Betreft: EMWG 9500.0 en EMWK 9500.0
alle apparaten die vóór kalenderweek 05/13 zijn geproduceerd

Reclamatie: Koelventilator start bij ingeschakelde timerfunctie
automatisch na 10 minuten

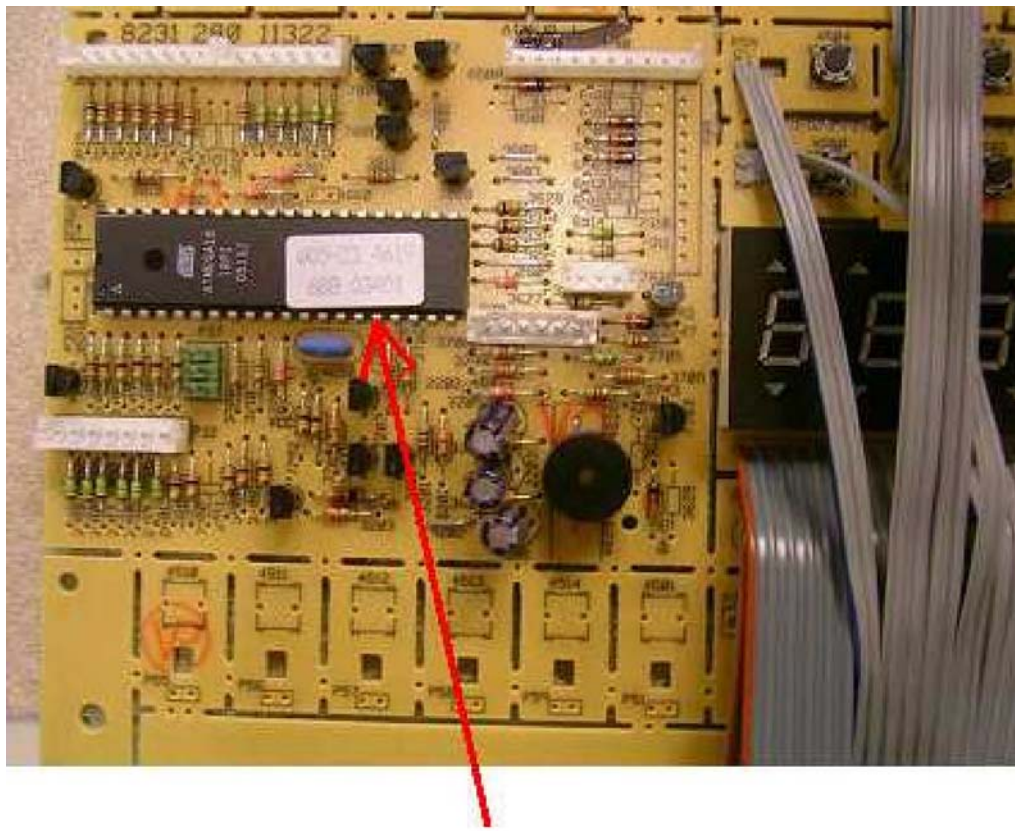
Als de timerfunctie langer dan 10 minuten wordt gebruikt, start automatisch de koelventilator. Om dat te verhinderen werd de EEPROM van de besturingsprintplaat KAG RD-nr. 531 318 van een nieuwe softwareversie voorzien.

Vanaf productieweek 05/13 bevatten alle EEPROMs van de besturingsprintplaten de nieuwe softwareversie. De productiedatum van de printplaten is te herkennen aan de sticker op de EEPROM.

In dit voorbeeld is de productiedatum van de printplaat W05-23
(05 = jaar, 23 = week 23)
